A ENGE CORPS apresenta através desta Nota de Obra a complementação dos desenhos 1210-DEP-1308-04-02-003-R02 e 1210-DEP-1308-30-16-001-R04 que tratam da troca de solo necessária para a execução dos aterros de encontro do aqueduto Terra Nova.

TROCA DE SOLO COM PROJEÇÃO DO MACIÇO DO ATERRO

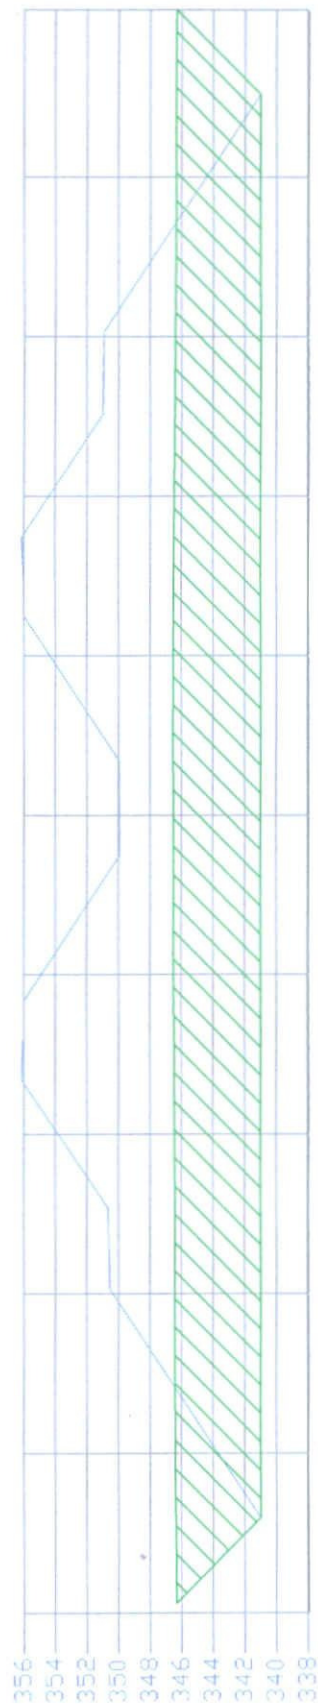
A citada troca de solo foi concebida para que o maciço de aterro compactado seja executado sobre camada de saprólito (2ª categoria) ou sobre topo rochoso. Para tanto, deverão ser removidas as camadas de colúvio, aluvião, solos saprolíticos e/ou com baixa capacidade de suporte.

Para a delimitação da área de troca de solo, tanto a montante como a jusante, deverão ser adotadas as seções apresentadas nos desenhos anexos a esta Nota de Obra.
